RELATÓRIO DE FISCALIZAÇÃO AGENERSA/CASAN Nº 137/2025

PROCESSO	SEI-480002/002253/2025		
CONCESSIONÁRIA	PROLAGOS	BLOCO	-
REPRESENTANTES DA CONCESSIONÁRIA	Mazinho – Coordenador Operacional Aline Barreto – Analista Jurídica		
UNIDADE/OBRA FISCALIZADA	EEE Santa Clara		
ENDEREÇO DA UNIDADE	Rodovia Amaral Peixoto 3941, Cidade Nova, Iguaba Grande - RJ		
TIPO DE FISCALIZAÇÃO	Programada		
OBJETIVO DA FISCALIZAÇÃO	Verificar a qualidade do bombeamento e sua operação/manutenção.		
MOTIVO DA FISCALIZAÇÃO	Fazer a regulação das unidades que compõem o sistema de esgotamento sanitário.		
PERÍODO DE FISCALIZAÇÃO	07/05/2025

Fotos 7 – Caixa do barrilete cheia, necessitando de drenagem.

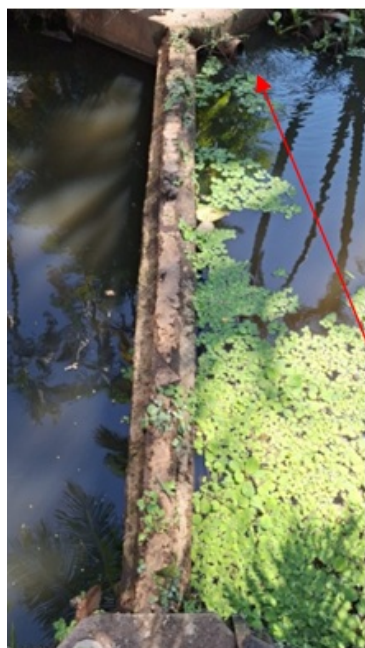
A Concessionária deverá apresentar histórico de manutenção dos últimos 12 meses, pois a caixa do barrilete estava cheia, sinalizando que a manutenção tem uma periodicidade grande.
